AUTORIDAD NACIONAL DE LICENCIAS AMBIENTALES

RESOLUCIÓN N° 002092 (24 SEP. 2024)

“Por la cual se resuelven unos recursos de reposición interpuestos en contra de la Resolución 1351 del 5 de julio de 2024 y se toman otras determinaciones”

Por medio de la Resolución 1351 del 5 de julio de 2024, esta Autoridad Nacional autorizó la modificación de la Licencia Ambiental otorgada mediante Resolución 1326 del 05 de agosto de 2020 (modificación 1 de la Licencia Ambiental del proyecto UPME 01 de 2013 (Soacha – Tequendama).

Figura 9 Ingreso Acc-306 a torre 306

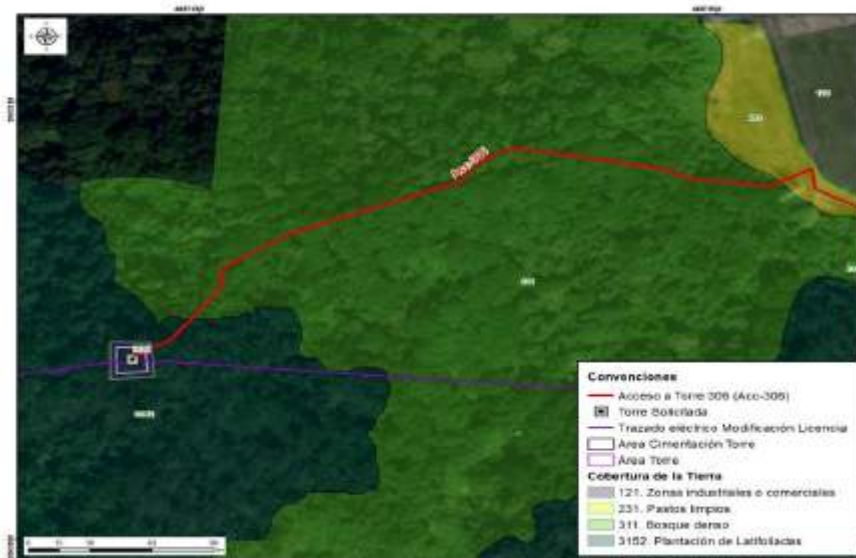
cobertura de bosque denso y de plantación latifoliadas que permite llegar al sitio de torre 306, tal y como se observa en las siguientes figuras.

Respecto a lo señalado por ANLA frente a la discrepancia entre lo mencionado en el capítulo 3 del complemento del EIA y lo presentado en el MAG sobre la rocería planteada, se aclara que no se realizarán actividades de mantenimiento tipo rocería, teniendo en cuenta las características mencionadas anteriormente y, por lo tanto, parte del acceso no se incluyó en la capa “área proyecto” del MAG y, por lo tanto, parte del acceso no se incluyó en la capa “área proyecto” del MAG. Por lo anterior, se aclara que la diferencia advertida por la autoridad obedece a un error involuntario con lo presentado en el MAG.

Con base en los argumentos mencionados, se concluye que el camino/sendero existe por estar dentro de las coberturas de pastos limpios, bosque denso y plantación latifoliada. Asimismo, que este no requiere realizar actividades de mantenimiento tipo rocería y aprovechamiento forestal, siendo procedente que ANLA viabilice ambientalmente el acceso requerido por GEB para el sitio de torre 306.

Figura 33 Cobertura Acc-312

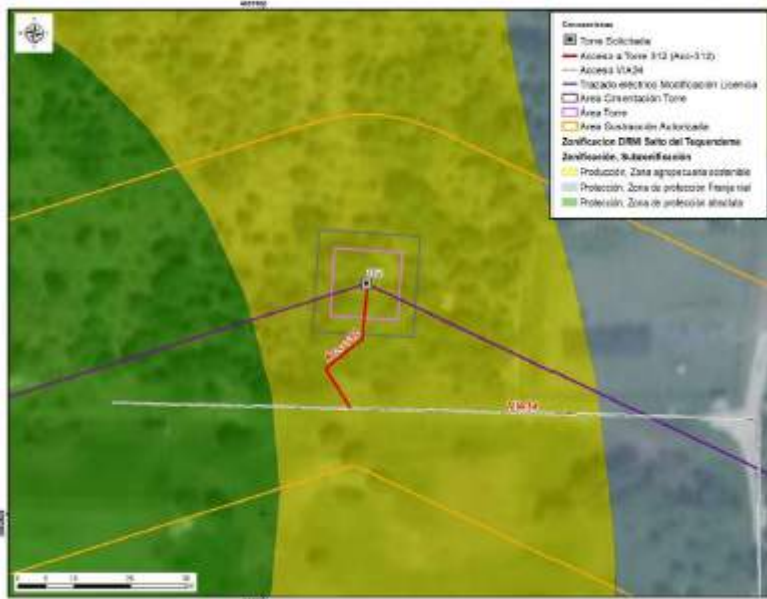
El camino/sendero ACC-312 se encuentra sobre cobertura de plantación mixta con espacios naturales, en el cual no es necesario tramitar el permiso de aprovechamiento forestal. Por el tipo de cobertura, tampoco se requieren actividades de mantenimiento tipo rocería, pues las características de la vegetación del acceso y el ingreso de los materiales y equipos para la construcción y montaje de la torre 312 se realizará de manera peatonal, como se menciona en la tabla 3-8 Descripción de accesos a sitios de torre del capítulo 3. Descripción del proyecto del complemento del EIA. Asimismo, la longitud es de aproximadamente 26.50m hasta el sitio de torre, razón por la cual, no se justifica un

Respecto a lo señalado por ANLA frente a la discrepancia entre lo mencionado en el capítulo 3 del complemento del EIA sobre la rocería planteada y lo presentado en el MAG, se aclara que por las características del terreno mencionadas anteriormente no se realizarán actividades de mantenimiento tipo rocería. Por lo tanto, la diferencia advertida por la autoridad obedece a un error involuntario consignado en el MAG.
